(仮称) 知内風力発電事業
環境影響評価方法書

補足説明資料

令和6年7月

知内風力開発株式会社

図 1 風力発電機の外形図

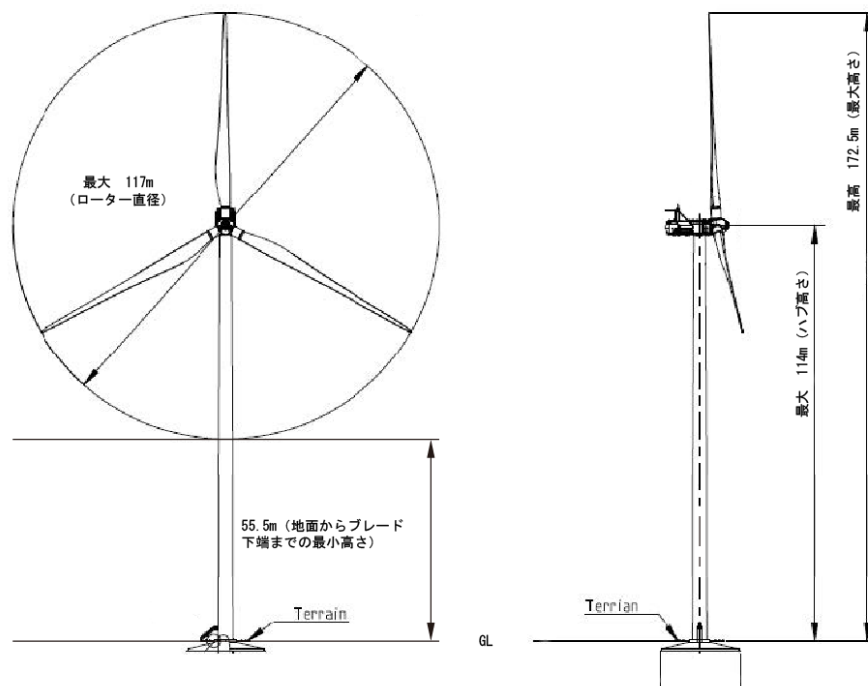
図 2.2-4 に風力発電機の概略図がありますが、図の地面からブレード最下端までの長さが短すぎるのではないのでしょうか。景観の印象に影響するのでロータ直径とハブ高さの比をもう少し正確に書いてください。ちなみにブレードの最下端を地上 50m 以上と高くする理由は何でしょうか。

修正した風力発電機の概略図を図 1 に示します。風力発電機については、近年、単機出力の大型化の傾向があり、単機出力の小さな風力発電機はメーカーにても生産を終了する動きがあります。単機出力の大型化に伴い、ハブ高さ及びブレード長についてもより高く又は長くなっており、効率的に発電を行うためにも、ハブ高さは高く設定いたしました。したがって、ブレードの最下端も 50m 以上に設定されております。

図 2 風況の状況

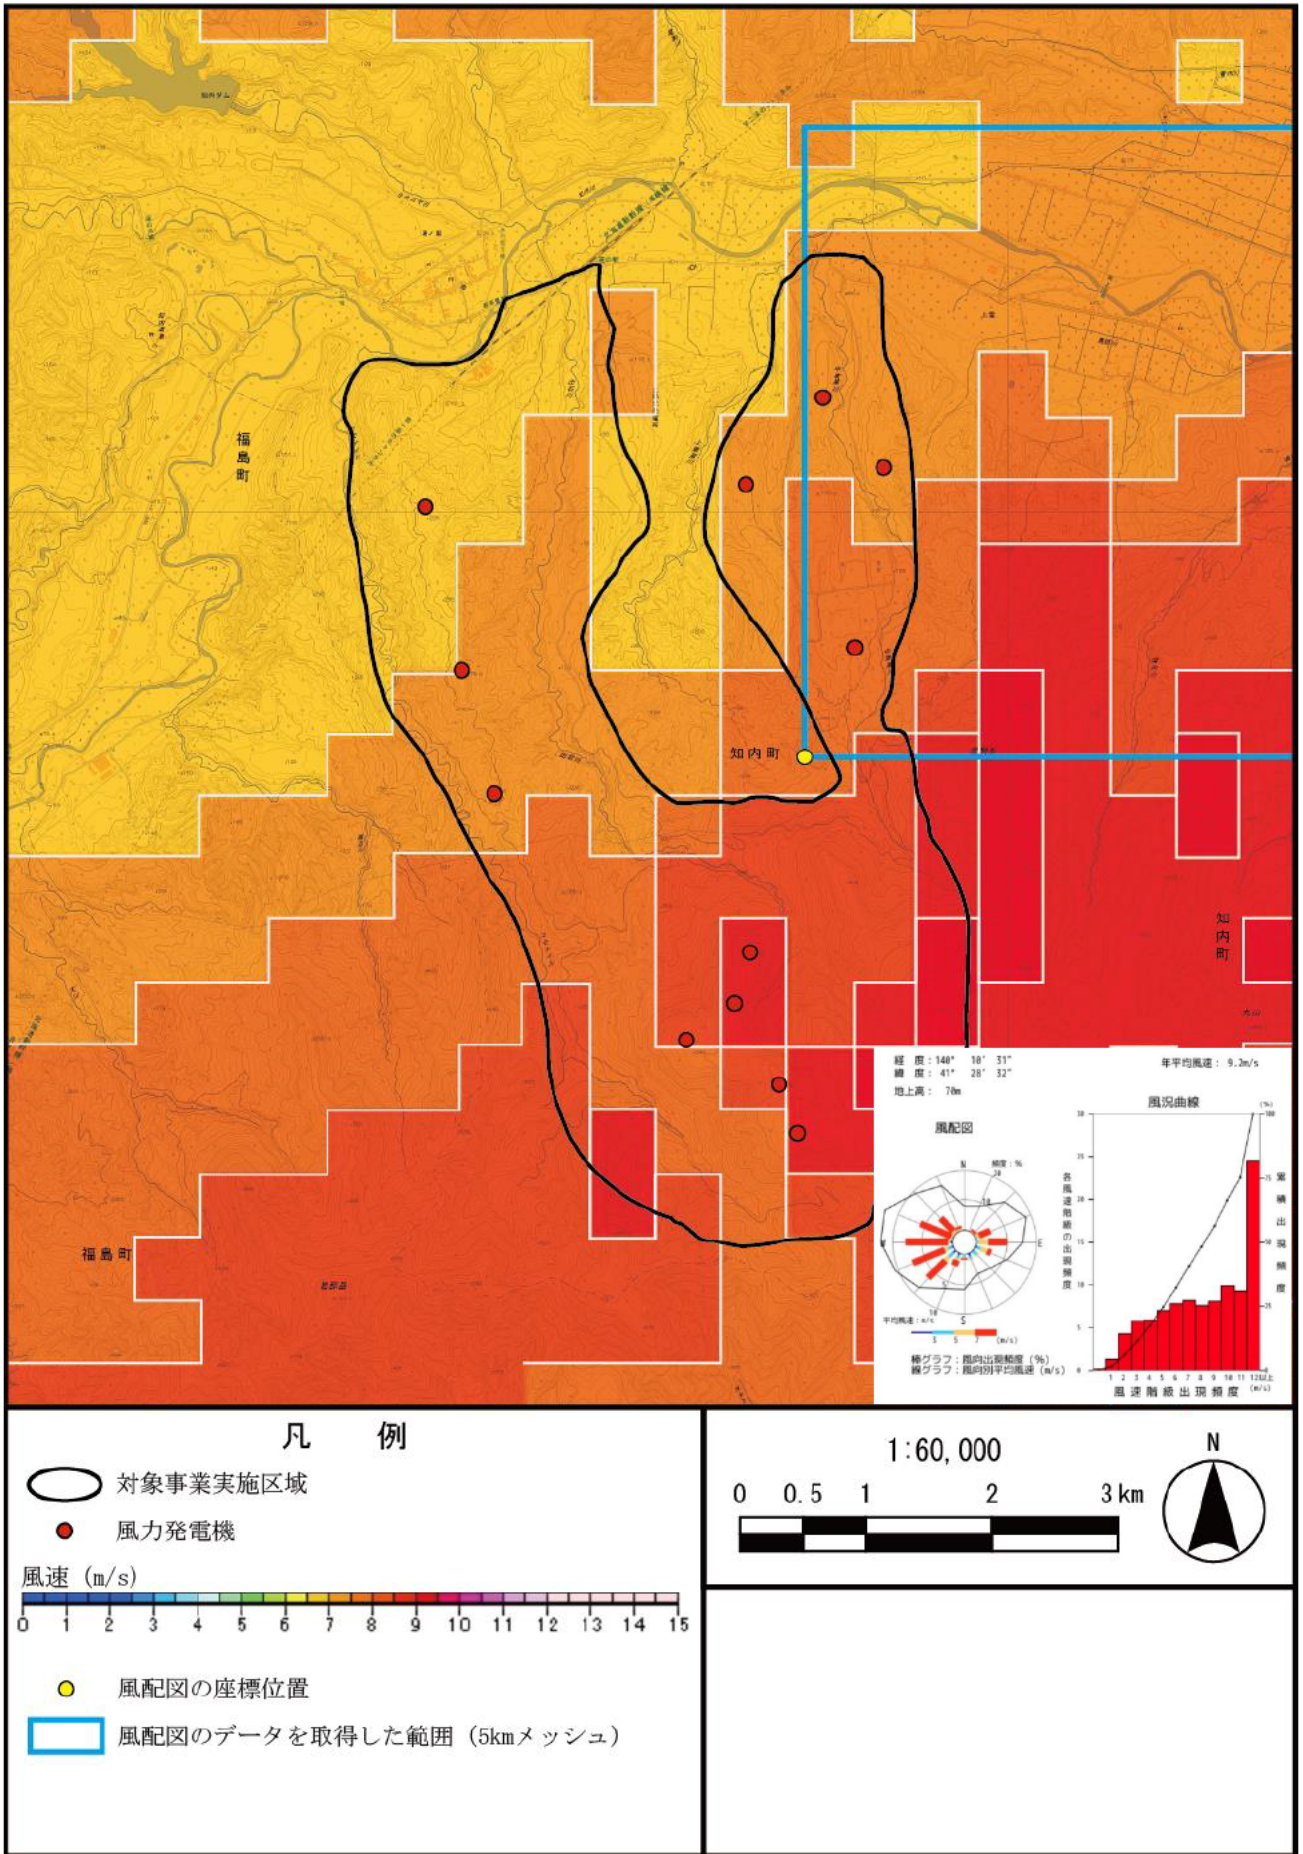
図 2.2-12 検討対象エリアの風況の状況は図にも地上 70m であることがわかるように記載をしたほうがよいのではないのでしょうか。また図 2.2-15 で左下の風配図等を作成した地点はどこでしょうか。

図 2 の図中にお示いたしました。

図 3 植物の調査範囲

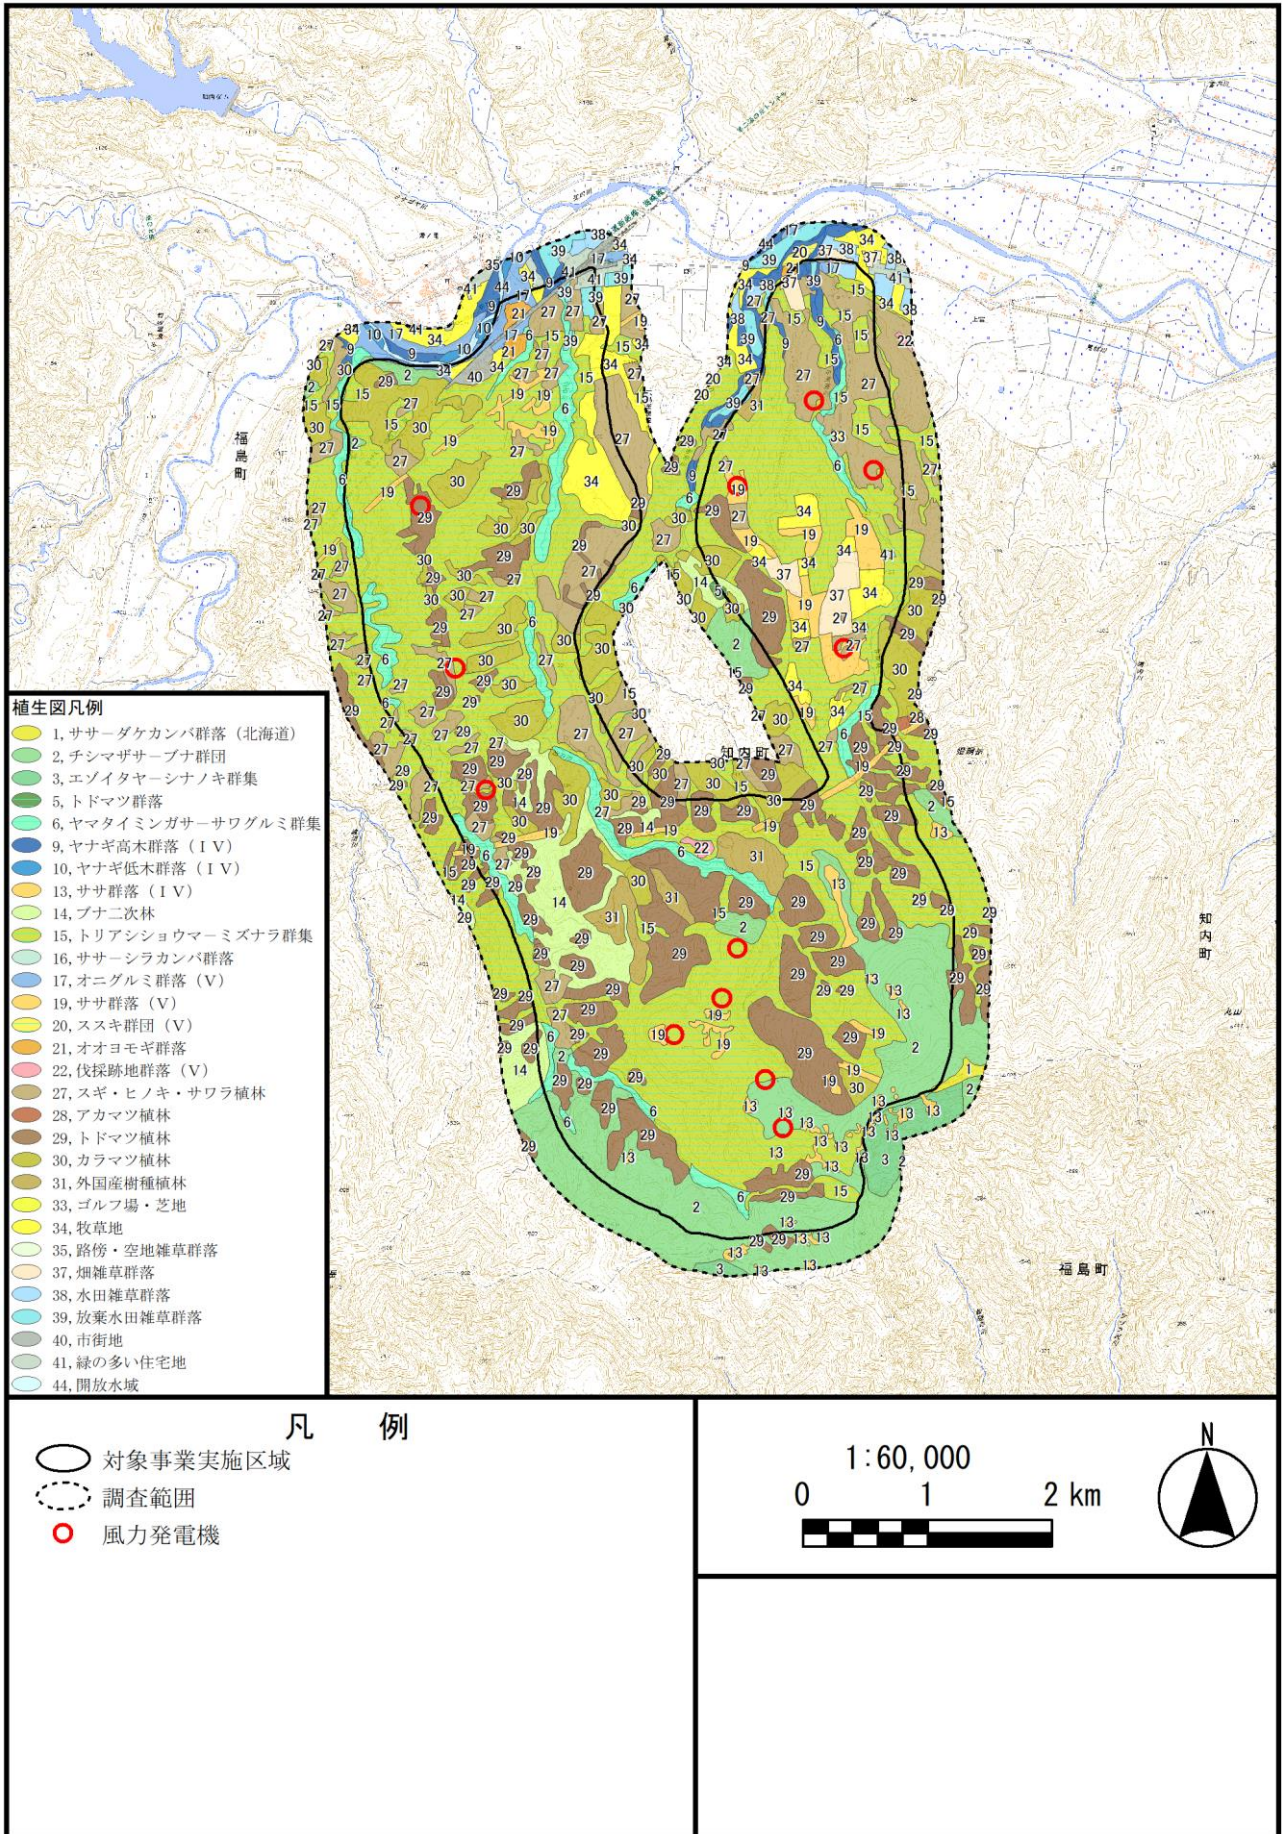
・「植物の調査位置」→「植物の調査範囲」
・植生調査の調査地点について、「対象群落の典型的な場所を選定する」とありますが、「典型的な場所」という表現は分かりにくいので地形、標高等の自然環境要因や土地利用が相観や構造、種組成に反映されている植分を対象にそれぞれ同じタイプの植生を複数カ所調査してください。また、改変・伐採計画地についても植生調査区を設定してください。

・調査範囲図となるため図3のとおり表題を修正し、今後の図書においても反映いたします。
・植生調査においては、標高等の自然環境要因や土地利用が相観や構造、種組成に反映されている植分を対象にそれぞれ同じタイプの植生を複数カ所調査いたします。また、改変・伐採計画地についても道の有無等を確認しながら安全面に配慮し、極力植生調査区を設定できるよう努めてまいります。
